改善箇所説明図 ②

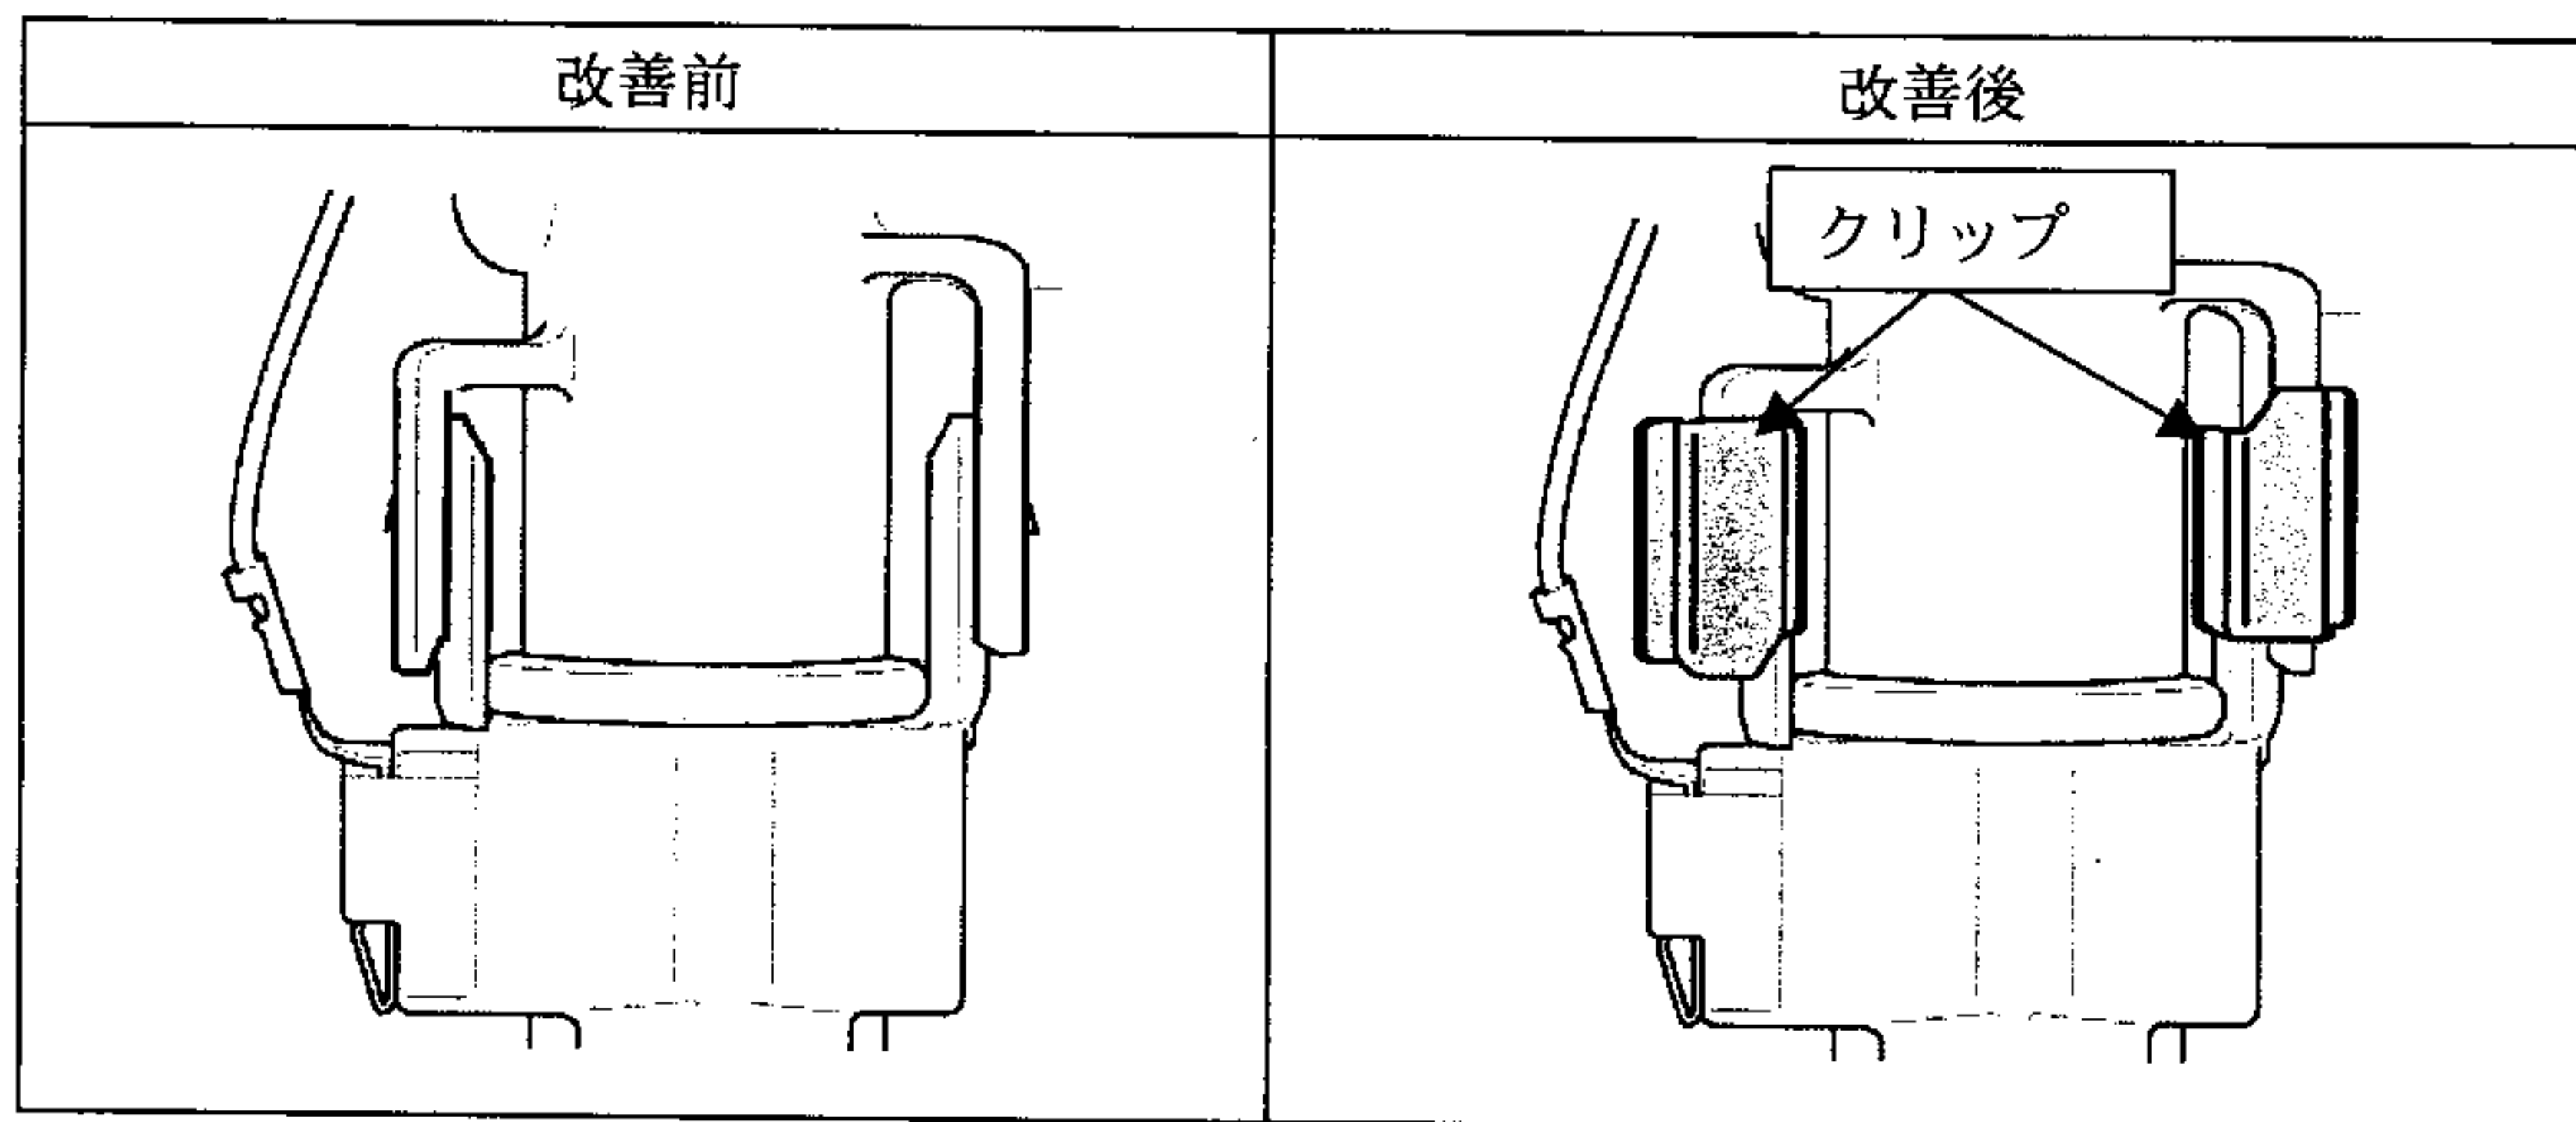
燃料タンク内に取り付けている燃料ポンプのレギュレータバルブのキャップ組み付け構造が不適切なため、ガソリンの浸漬により当該キャップが膨潤し、キャップとケース組み付け部の噛み合わせが緩くなるものがある。そのため、縁石等を乗り越えた衝撃が燃料タンクに加わると、当該キャップが外れ、レギュレータバルブが脱落して燃料が供給されなくなり、エンジンが停止して再始動できなくなるおそれがある。

全車両、レギュレータバルブキャップの爪部に外れ防止クリップを追加する。
